**AVIS RELATIF À LA PROTECTION
CONTRE LES EVENTUELS EFFETS NOCIFS ET NUISANCES
PROVOQUÉS PAR LES RAYONNEMENTS NON IONISANTS
GÉNÉRÉS PAR DES ANTENNES ÉMETTRICES STATIONNAIRES**

Commune : DURBUY - Exploitant : TELENET GROUP

Référence exploitant : LX6108A

Rapport n° 5189 / 2023

Figure 1 : Vue en plan des lieux de séjour et des points de contrôle

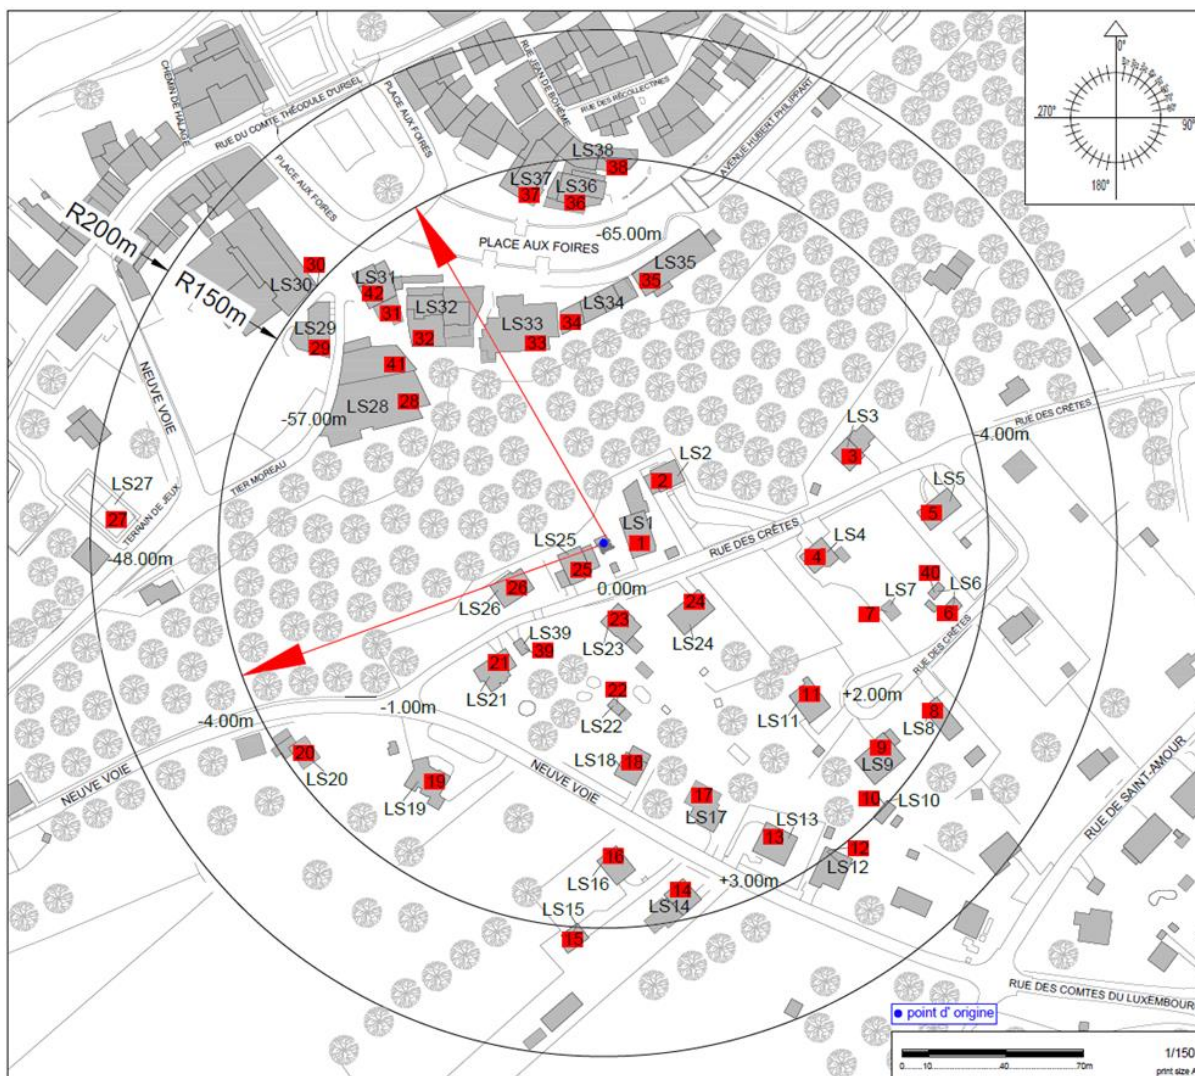
Les fréquences d'émission, la puissance rayonnée par chacune des antennes et leur gain permettent de déterminer le rayon de la zone à analyser. Tout dépassement de la limite par installation est exclu en dehors de cette zone. Le tableau 2 reprend les 35 LS² pour lesquels l'indice d'exposition est le plus élevé. Les différentes colonnes indiquent :

- le numéro du point de contrôle repris sur un des plans de la figure 1;
- le numéro du LS dans lequel se trouve le point de contrôle de la 1^{ère} colonne ;
- l'atténuation d'obstacle prise en compte pour le calcul de l'indice d'exposition dans le LS ;
- le résultat du calcul de l'indice d'exposition.

N° point de contrôle	LS	Atténuation (dB)	Indice d'exposition relatif à la limite par installation IE_i
21	LS21	3,0	0,740
26	LS26	3,0	0,567
39	LS39	3,0	0,346
2	LS2	3,0	0,307
25	LS25	3,0	0,235
20	LS20	3,0	0,221
19	LS19	3,0	0,162
22	LS22	3,0	0,064
18	LS18	3,0	0,033
27	LS27	0,0	0,025
16	LS16	3,0	0,023
15	LS15	3,0	0,022
24	LS24	3,0	0,014
23	LS23	3,0	0,012
3	LS3	3,0	0,011
32	LS32	3,0	0,010
17	LS17	3,0	0,009
14	LS14	3,0	0,009
28	LS28	3,0	0,009
33	LS33	3,0	0,009
41	LS28	3,0	0,009
4	LS4	3,0	0,009
31	LS31	3,0	0,007
42	LS31	3,0	0,007
34	LS34	3,0	0,006
37	LS37	3,0	0,006
1	LS1	3,0	0,006
36	LS36	3,0	0,005
5	LS5	3,0	0,005
29	LS29	3,0	0,005
30	LS30	3,0	0,005
35	LS35	3,0	0,004
13	LS13	3,0	0,004
38	LS38	3,0	0,003
40	LS6	3,0	0,003

En ce qui concerne les antennes de l'installation mentionnées dans le tableau 1, la distance maximale à laquelle la limite pourrait être atteinte, à l'extérieur, est égale à 148,7 m. S'il n'y a pas de LS à une distance inférieure, les antennes respectent forcément la limite d'immission.

Dans le cas des LS situés à l'intérieur des bâtiments, une atténuation d'obstacle est prise en compte et il en résulte que la distance maximale à laquelle la limite pourrait être atteinte se réduit à 105,3 m.

Figure 2 : Vue en plan des installations d'antennes dans un rayon de 300 mètres autour de l'installation faisant l'objet de la demande d'avis

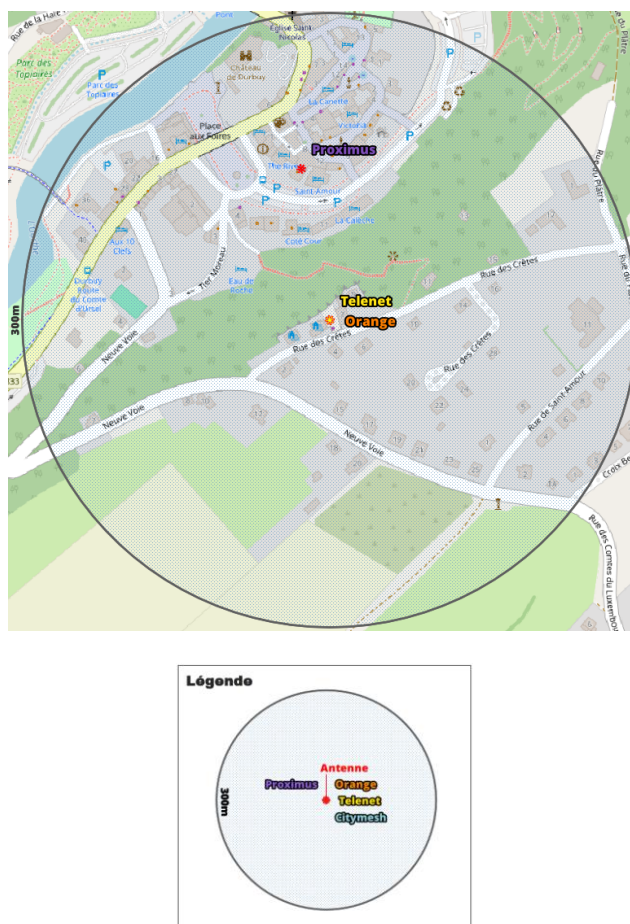
Le plan en projection verticale de la figure 2 indique la localisation des antennes actives éventuelles visées par le décret et situées dans un rayon de 300 mètres autour de l'installation référencée dans le paragraphe 2. Les données de localisation de ces antennes et les avis correspondant sont accessibles via le cadastre en ligne des antennes émettrices stationnaires⁶.

Compte tenu du nombre d'installations localisées dans la figure 2, il apparaît que l'intensité du rayonnement électromagnétique généré, dans les lieux de séjour situés à proximité de l'installation référencée dans le paragraphe 2, par l'ensemble des antennes émettrices stationnaires de l'ensemble des exploitants du même site d'antennes émettrices stationnaires respecte la limite fixée à l'article 4, § 2 du décret.
